Onderwerp
Reactie op Ontwerpbestemmingsplan
Prinses Beatrixlaan en Prins
Bernardlaan Fase 1

Hierbij geeft Waternet, namens het hoogheemraadschap Amstel, Gooi en Vecht, haar reactie op ontwerpbestemmingsplan Prinses Beatrixlaan en Prins Bernardlaan Fase 1.

Figuur 1: Waterdiepte bij een bui van 60 mm in 1 uur (bron: agv.klimaatatlas.net)

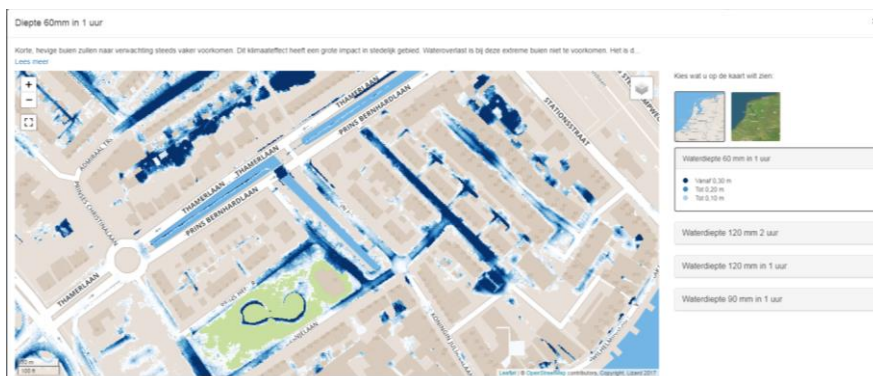
In de beleidskaders die worden genoemd komt het onderwerp wateroverlast vaak terug. Het is nu niet duidelijk hoe wateroverlast in dit plangebied wordt voorkomen. Vanuit de klimaatstresstesten blijkt dat met name de Prinses Beatrixlaan veel wateroverlast kan verwachten met neerslag (zie figuur 1). Het advies is hier aandacht aan te besteden in het bestemmingsplan en het daarbij behorende woningplan. Doormiddel van simpele maatregelen kan er vaak al veel bereikt worden. Voor inspiratie kijk op www.rainproof.nl
